**Modulo per la presentazione delle osservazioni per i piani/programmi/progetti sottoposti a procedimenti di valutazione ambientale di competenza statale**

ID: Codice procedura (ID\_VIP/ID\_MATTM):10844

Impianto per la produzione di energia elettrica da fonte eolica, costituito da 6 aerogeneratori della potenza complessiva di 37,2 MW, un sistema di accumulo da 25 MW e relative opere connesse in località "Rempillo" nel comune di Pitigliano (GR).

ALLEGATO alle OSSERVAZIONI all' IMPIANTO EOLICO denominato REMPILLO nel COMUNE di PITIGLIANO ( GR). Composto da n. 5 immagini e n. 5 pagine

Immagine n. 5 Intervisibilità degli impianti eolici della provincia di Viterbo anche in quella di Grosseto, in particolare nel pitiglianese.

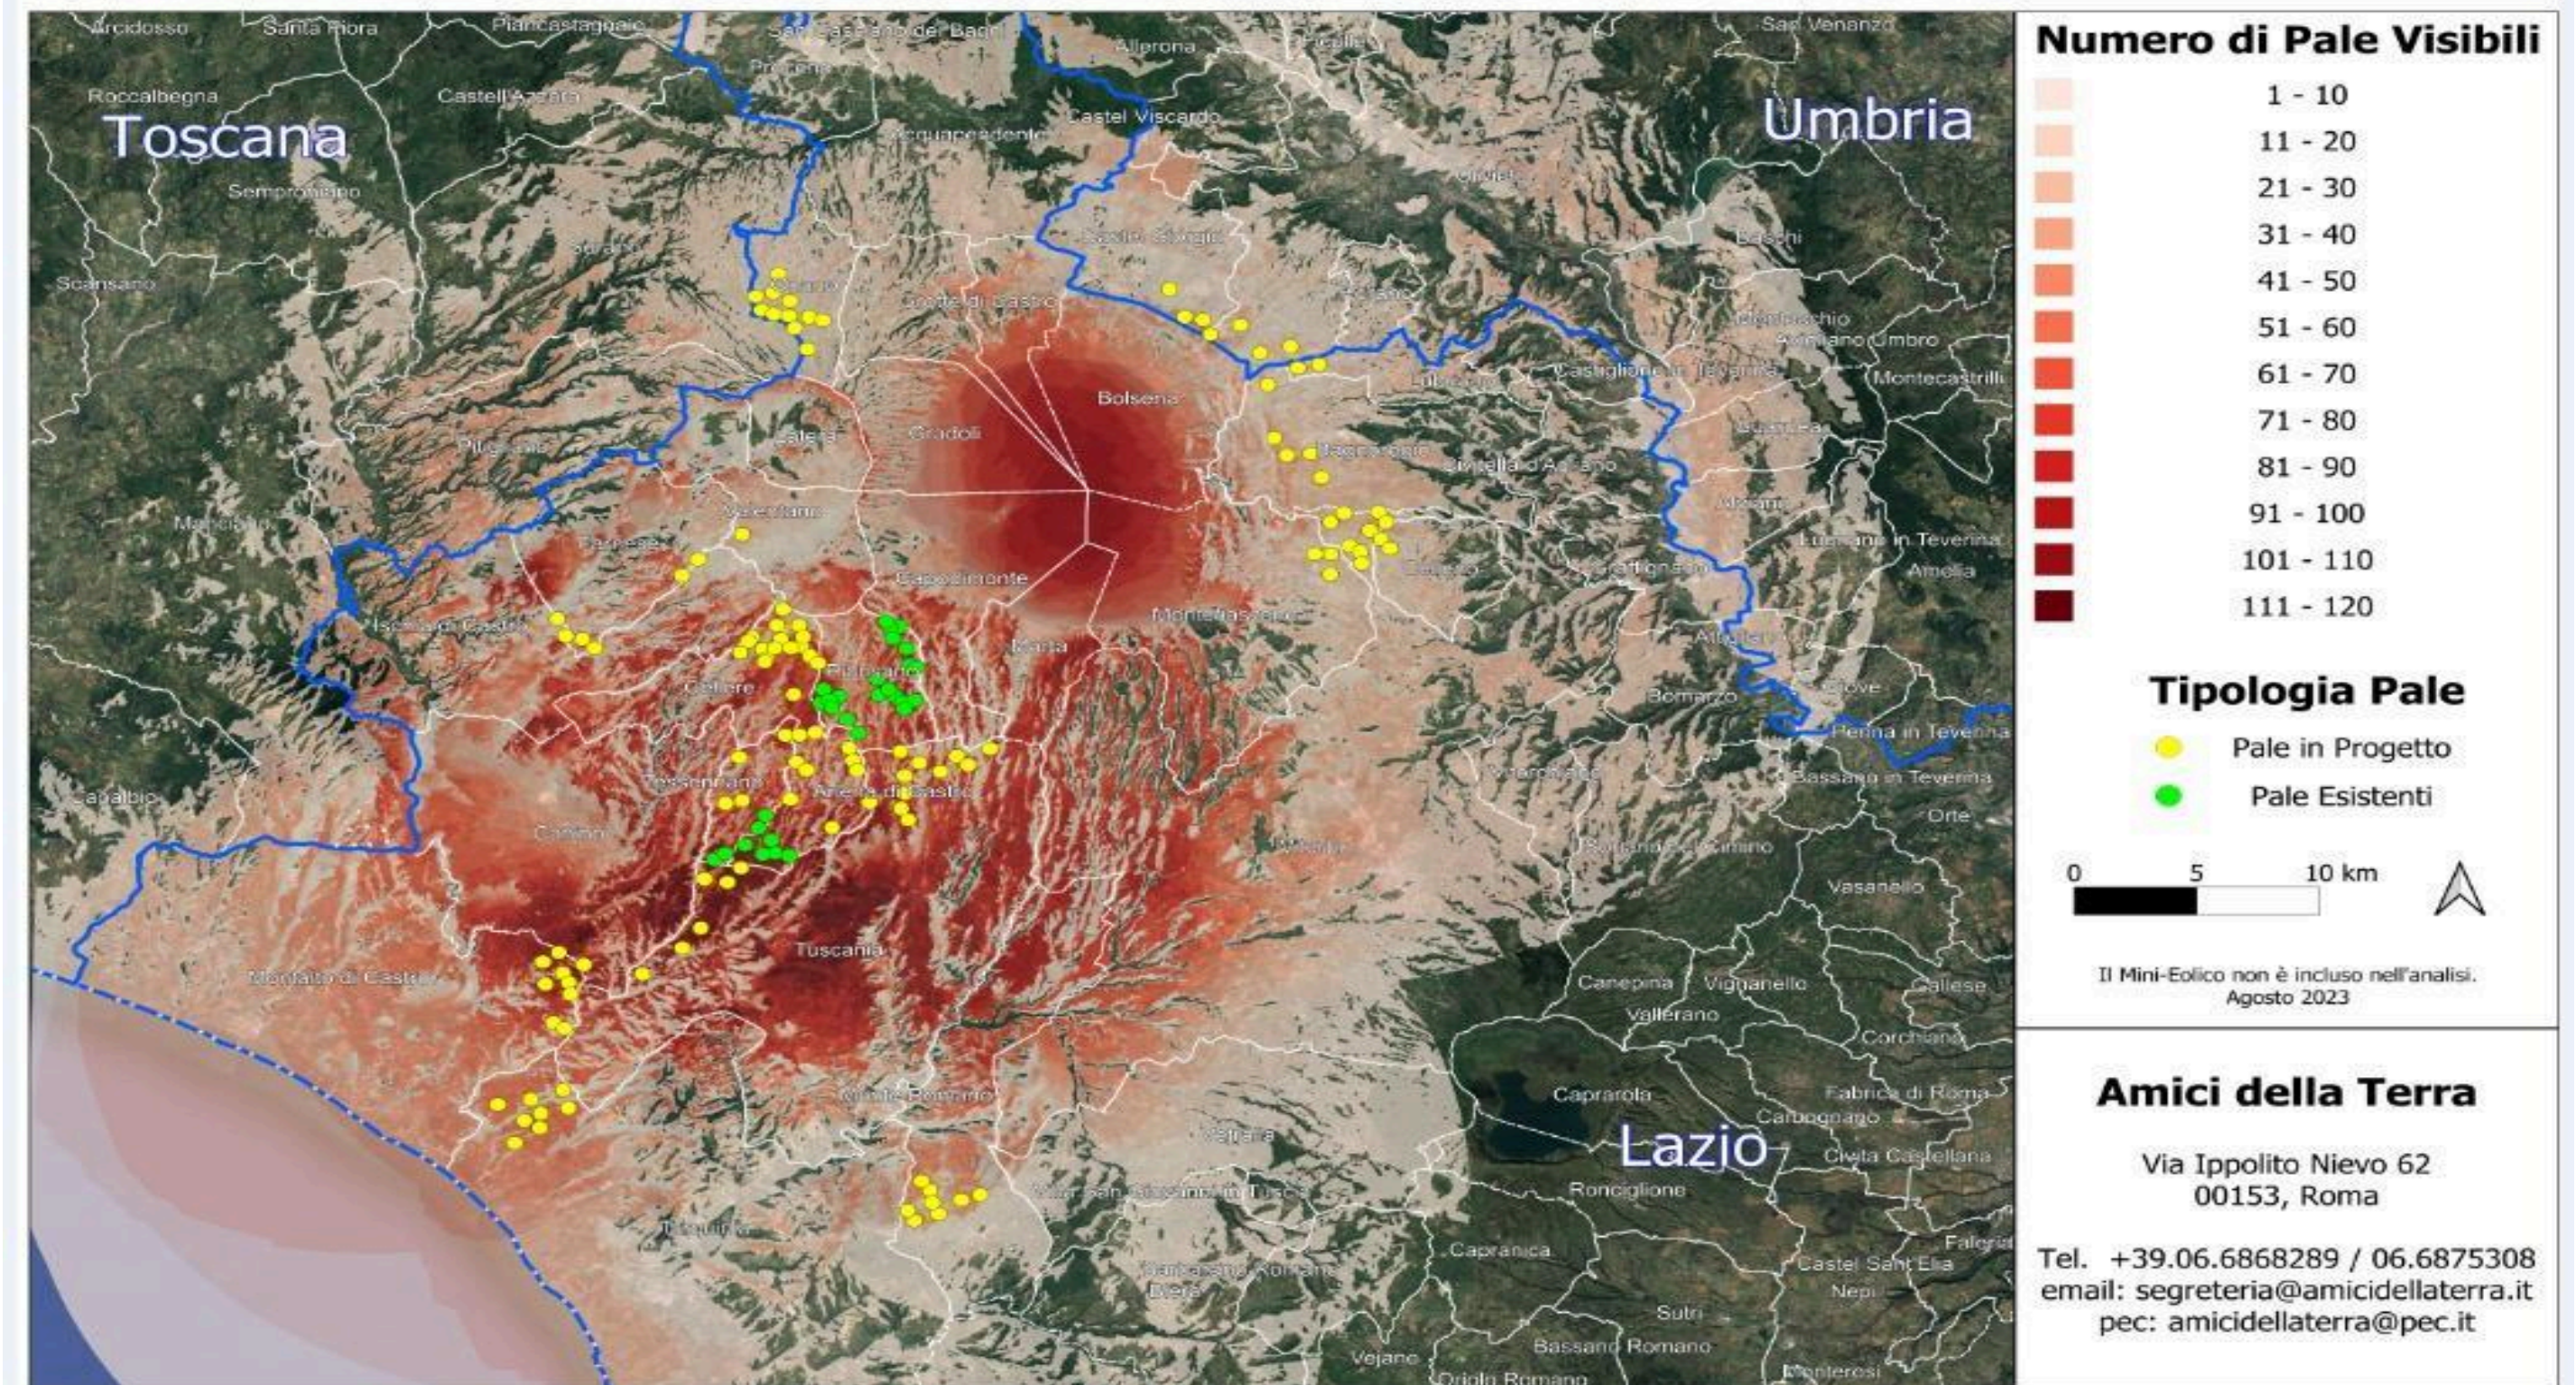
Quindi anche la Regione come Ente deputato dalla normativa nazionale a legiferare sulle aree idonee e non idonee si è espressa riguardo al fatto che abbia assolto ai doveri e alle quote stabilite dal PNIEC e in ambito regionale la provincia di Viterbo è stata quella con il più alto tasso di impianti FER tra tutte e quindi ormai satura ed il cumulo degli impianti FER installati, autorizzati e in progetto rappresenta una elevata criticità per la sostenibilità ambientale di ulteriori eventuali iniziative. L'impianto eolico “ Rempillo” pur essendo “esterno al confine provinciale e regionale ma nelle sue immediate vicinanze ( a soli 100 metri i primi due aerogeneratori) oltre ad impattare sul territorio e sulle economie di tre Comuni del Lazio ( Farnese, Valentano e Latera) si trova nelle fasce di rispetto dei Beni di notevole interesse pubblico come si è evidenziate nelle Osservazioni nn. 1 e 2 e crea anche degli impatti negativi anche sui beni naturalistici come verrà dettagliato nell'Osservazione n. 4. Inoltre andrebbe a sommarsi al già enorme cumulo di impianti eolici e fotovoltaici e geotermici che già creano una elevata criticità ambientale nella provincia di Viterbo e interferiscono anche con il territorio toscano come si può vedere dalle immagini nn. 4 e 5 dell'Allegato n. 1.
